2024-09-12

DĖL PIRKIMO SĄLYGŲ PAAIŠKINIMO / PATIKSLINIMO

Pranešame, kad gauti klausimai 110/27,5 kV Linkaičių Traukos TP 110 kV skirstyklos statybos ir prijungimo prie perdavimo tinklo projektavimo ir statybos darbų pirkime (toliau – Pirkimas), į kuriuos pateikiami atsakymai:

Situacija pagal brėžinį SIII/A002-00-TP-EL.B-01 (brėžinyje apibrėžta zona raudonai):

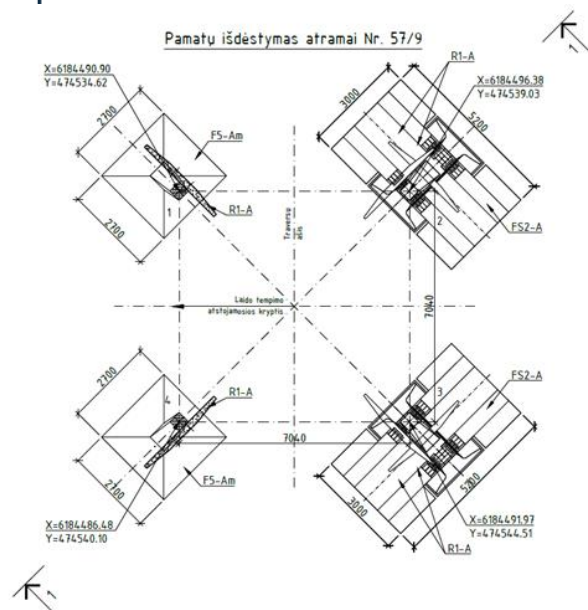
33) KLAUSIMAS: Apžiūrėjus objektą vietoje, pastebėjome, kad į projektuojamos 110kV OL Šeduva – Linkaičių Trauka ir 110kV OL Linkaičių Trauka – Radviliškis oro linijos apsaugos zoną (šalia numatomos keisti 110kV OL atramos Nr. 57) patenka buvusios sodybos želdiniai (medžiai, krūmai) bei yra suversti akmenys:

Prašome patikslinti ar bus reikalinga į 110kV OL apsaugos zona patenkančius želdinius (medžiai, krūmai) iškirsti bei esančius akmenis išvežti ir įsivertinti pasiūlymo kainoje? Jei taip – prašome patikslinti:

- Ar yra projekto rengimo metu yra suderinta bei gautas sklypo savininko sutikimas minėtiems darbams atlikti?
- Prašome papildyti darbų sąnaudų žiniaraštį įtraukiant medžių kirtimo, krūmų valymo bei akmenų išvežimo ir utilizavimo numatomus atlikti darbus ir jų kiekius.

ATSAKYMAS: Jūsų minėtų želdinių ir akmenų šalinti nereikia, jų būvimas apsaugos zonoje projektinių sprendinių neįtakoja, nes jie yra nutolę pakankamu atstumu nuo projektuojamo statinio.

388. Nacionaliniuose ir regioniniuose parkuose, kitose saugomose teritorijose, žaliosiose zonose aplink kaimo gyvenamąsias vietas, vertinguose miškų masyvuose, apsauginėse geležinkelių, kelių, vandenų juostose OL ir OKL proskynų plotis turi būti toks, kad atstumai nuo laidų, kai jie labiausiai atlenkti, iki medžių vainiko būtų ne mažesni kaip:

388.4. 4 m – 35–110 kV įtampos OL;
